|  | <h1 style="text-align: center;">INFORME INYECCIÓN / CALIDAD</h1> | | | | Molde nuevo : <input type="checkbox"/> |

| Referencia: 1880_0_0 | Data plànol: 02/05/2018 | Material : SAN |
| Denominació: Tapa 200 ml Monaco #29 | Cavitats: 4/4 | Color: varis |

Motiu informe : a muntatge el disc es cau de la tapa (ocasionalment) al posar-lo a la caixa, el muntatge es realitza manualment.

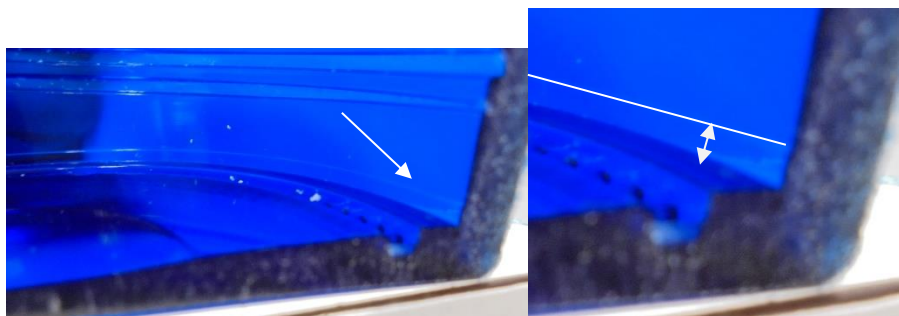
Al plànol falta incloure l'allotjament del disc i la seva mida. La mida es complicada de prendre i es de 70,8 mm $\pm 0,1$ mm, allotjament que aguanta el disc per pressió i que la operaria ha d'anar acomodant els discs amb els dits per que quedi en posició

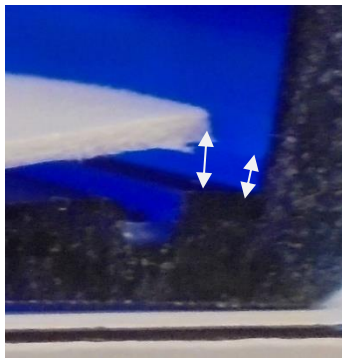
Alguns discs estan deformats i això provoca que encara que estiguin dintre de toleràncies 71 ± 0.2 mm el disc no toquin la paret del allotjament i caiguin

Es tindria d' estudiar la possibilitat de realitzar una valona que agafi el disc para facilitar que entri dintre i no es mogui de posició i treure l'esglaó que aguanta ara el disc per donar mes joc al diàmetre del discs 71 ± 0.2 mm i es podrà fer a muntadora automàtica
